王子公園再整備事業 基本設計（東エリア）の策定について

意見等を反映させた主な箇所

王子公園再整備事業 基本設計(東エリア)

V. 立体駐車場・屋上テニスコート【P5】

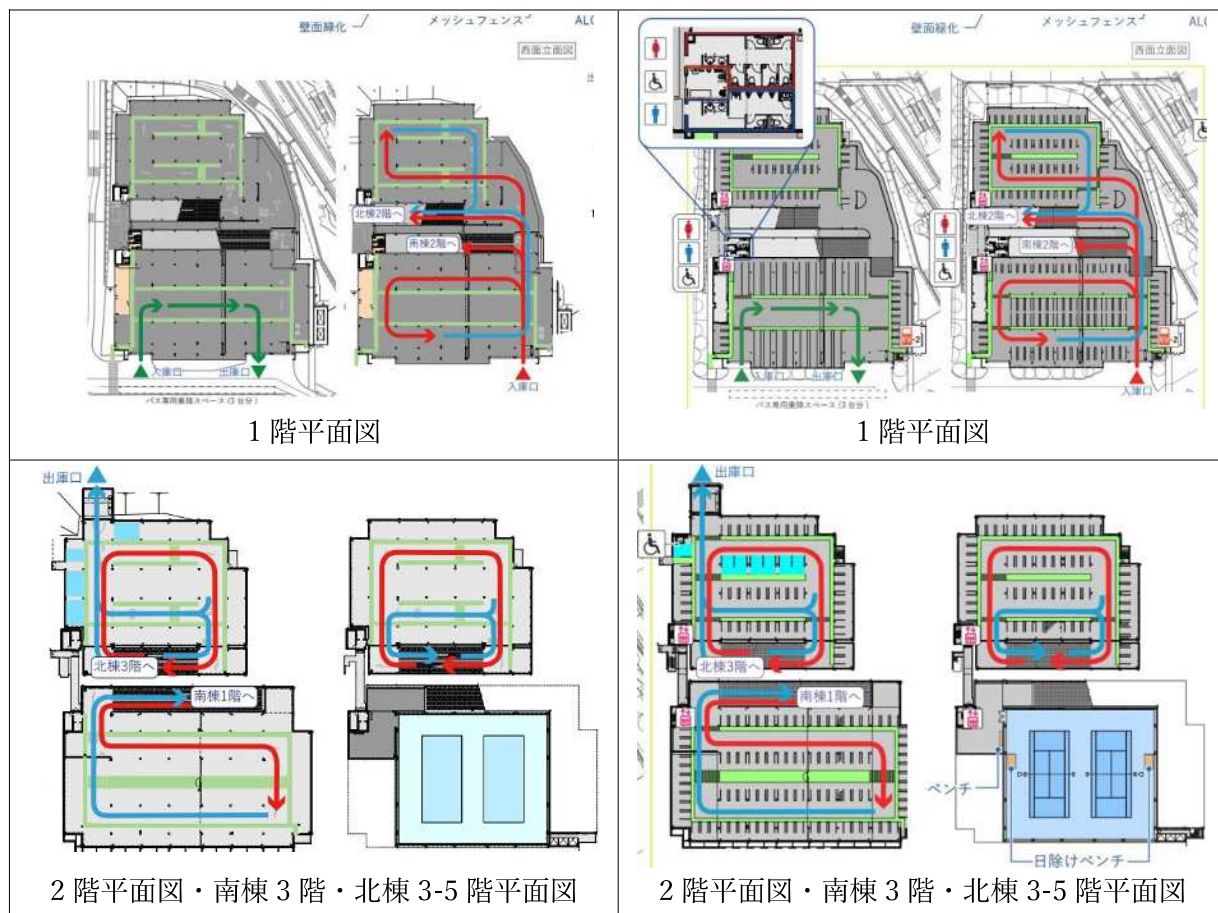
- ・電気自動車の充電設備として、EV 用充電スタンドを 2 台設置することを追記
- ・屋上テニスコート内に日除けベンチ、コート外にベンチを設置することを明記
- ・平面図のベンチを着色表示
- ・暑熱対策として屋上テニスコートの出入口付近にミストを設置することを明記
- ・トイレの穴数を増やし、平面図にトイレの詳細図を追加
- ・平面図にエレベーターや EV 用充電スタンドの位置、トイレの機能を追加
- ・歩行者動線や車いす使用者用駐車区画の位置を見直し、平面図に駐車区画を表示

変更前	変更後
	・電気自動車の充電設備として、EV 用充電スタンドを 2 台設置します。
・休憩できるスペースとして日除けベンチを設置します。	・休憩できるスペースとしてコート内には日除けベンチを設置するほか、コート外にもベンチを設置します。
	・暑熱対策として出入口付近にミストを設置します。

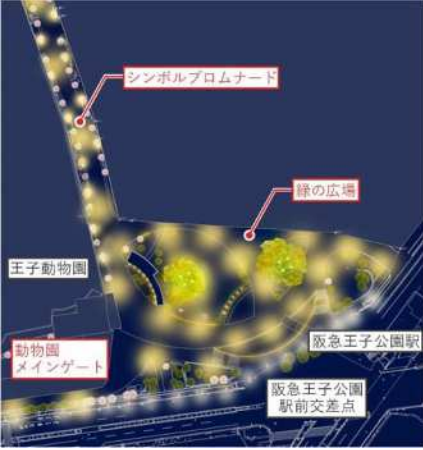
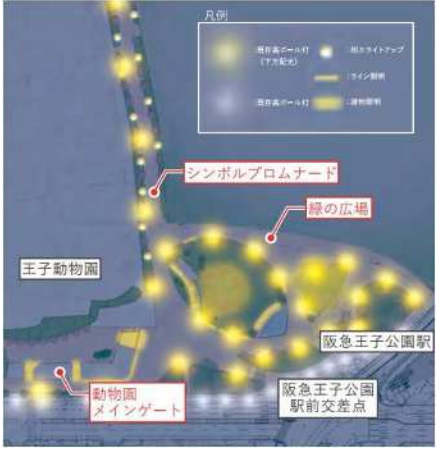
- ・防災時に活用できるベンチであることがわかるよう「防災かまどベンチ」へ名称を変更
- ・安全安心な照明計画を行うことをベースとしてライトアップを効果的に配置することを明記
- ・川沿い園地についても必要な照度を確保することがわかるよう明記
- ・歩行者の安全に配慮するため、動線計画に車両出入り口の歩道改良を行うことを追記
- ・樹木の下にベンチ等を設置することを明記
- ・水飲み台（手洗い場）を適所に設置することを追記
- ・暑熱対策としてミストを設置することを追記
- ・緑の広場のライディングマップ、緑の広場トイレ棟横、親水空間前のイメージを更新

変更前	変更後
・災害発生後の炊き出しなどで活用できるかまどベンチを整備します。	・災害発生後の炊き出しなどで活用できる <u>防災かまどベンチ</u> を整備します。
・緑の広場やシンボルプロムナード等において、樹木や広場空間を電球色のスポットライト等でライトアップし、美しく温かみのある魅力的な夜間景観を創出します。	・下方配光の照明器具を効率的に設置することで、 <u>シンボルプロムナードや川沿い園地等の主要な園路及び階段、出入口等において必要な照度を確保し、公園利用者にとって安全、安心な照明計画とします。</u>
・下方配光の照明器具を効率的に設置することで、主要な園路及び階段、出入口等において必要な照度を確保し、公園利用者にとって	・ <u>さらに緑の広場やシンボルプロムナード等において、樹木や広場空間を電球色のスポッ</u>

安全、安心な照明計画とします。	トライトやライン照明等でライトアップし、美しく温かみのある魅力的な夜間景観を創出します。
	・車両出入口の歩道改良を行い、歩行者の安全に配慮します。
■屋根付きパーゴラの設置 ・パーゴラの下にテーブルやベンチを設置し、夏期における利用促進を図ります。	■快適な滞在空間の創出 ・パーゴラや樹木の下にテーブルやベンチを設置し、夏期における利用者促進を図ります。
	・水飲み台(手洗い場)などを適所に設置します。
	・暑熱対策としてミストを設置します。
 緑の広場 ライディングマップ	 緑の広場 ライディングマップ
 緑の広場トイレ棟横 イメージ	 緑の広場トイレ棟横 イメージ
 親水空間前 イメージ	 親水空間前 イメージ
